No. 004

リニアトラックシステム MTR-Sシリーズ 電源コネクタ形状変更のお知らせ

MTR-Sシリーズ（リニアトラック制御ユニット） MTR-SCU00-4G ヘッドユニット

変更前	変更後
[単位: mm] 	[単位: mm]  ※ロック操作部以外の外形寸法は変更ありません。

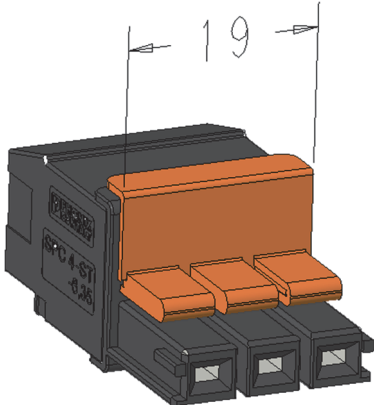
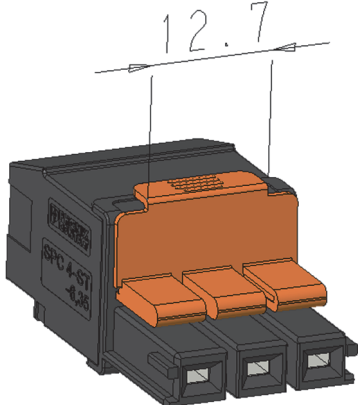
制御回路電源入力コネクタ（ケーブル側）CNP1の外観を変更いたします。
なお、本変更に伴う製品の機能、性能への影響はございません。
